## Keuringsverslag van een elektrische laagspanning- en zeer lage spanningsinstallatie

### NIET CONFORM

Straatnaam Kleindriesstraat  
Huisnummer 65  
Busnummer  
Postcode 9310  
Gemeente Aalst  
Land België

Controlebezoek van een oude huishoudelijke elektrische installatie van een wooneenheid bij verkoop op vraag van de verkoper volgens (KB 08/09/2019) - AREI Boek 1- 8.4.2. en 8.2.1. en 4.2.4.3.

Afbeelding schakel- en verdeelbord:

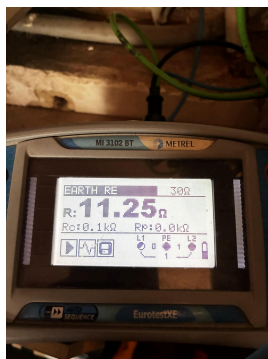
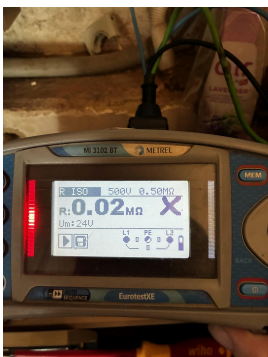
- 11.01 Eéndraadschema van de installatie is niet aanwezig. (Boek 1 Afdeling 2.12 - 2.13 en 3.1.2)
- 11.03 Situatieschema van de installatie is niet aanwezig. (Boek 1 Afdeling 2.12 - 2.13 en 3.1.2)

- 12.02 De waarde van de isolatieweerstand van één of meerdere stroombanen is kleiner dan 0,5M ohm. (Boek 1 Onderafdeling 6.4.5.1.)
- 15.11 Niet gebruikte invoeringen van het verdeelbord zijn niet correct of onvoldoende afgedicht. (Boek 1 Afdeling 5.1.4. en 4.2.2.3.)

- 15.14 De nominale spanning dient duidelijk vermeld te worden op een oordeelkundig gekozen plaats. (Boek 1 Onderafdeling 3.1.3.3.)
- 16.02 Een algemene differentieelstroombeschermingsinrichting met een nominale stroom (In) van minstens 40A en een gevoeligheid van maximum 300mA is niet geplaatst. (Boek 1 Onderafdeling 4.2.4.3. en 5.3.5.3.a.)

- 16.04 Een differentieelstroombeschermingsinrichting met een gevoeligheid van 30mA is te plaatsen voor installaties van badkamer, wasmachine, vaatwas, droogkast en/of gelijkaardige toestellen. Deze dient ondergeschikt te zijn aan de hoofddifferentieelstroombeschermingsinrichting (Boek 1 Onderafdeling 7.1.4.3. en 4.2.4.3.)

- 16.09 Er is geen bescherming door een differentieelstroombeschermingsinrichting met een gevoeligheid van max. 30mA voorzien voor contactdozen zonder aardpen. (boek 1 afdeling 8.2.1 punt 6)

- 17.01 De smeltzekeringhouders of houders van kleine vermogensschakelaars met pennen met een sectie kleiner dan 10mm2 zijn niet voorzien van kalibreerelementen. (Boek 1 Onderafdeling 5.3.5.5.A.)

- 17.06 In de monofasige kring(en) zijn niet alle actieve geleiders beveiligd. (Boek 1 Onderafdeling 4.4.4.2.)
- 18.13 Het gebruik van kabels van het type VTLmb, LMVVR, COAX, VVT is verboden. (Boek 1 Onderafdeling 5.2.1.2.)

- 19.07 Niet alle contactdozen op LS zijn kinderveilig conform NBN C 61-112-1:2017. (Boek 1 Onderafdeling 1.4.2.3. en 5.3.5.2.)
- 19.10 Het materiaal moet gekozen en geplaatst worden overeenkomstig de uitwendige invloeden. (Boek 1 Afdeling 5.1.4.)

- 19.12 Stopcontact(en) moet(en) gekozen en geplaatst worden overeenkomstig de uitwendige invloeden. (Boek 1 Afdeling 5.1.4.)
- N22 De elektrische installatie is grondig na te zien en conform te maken volgens de voorschriften van het AREI boek 1.
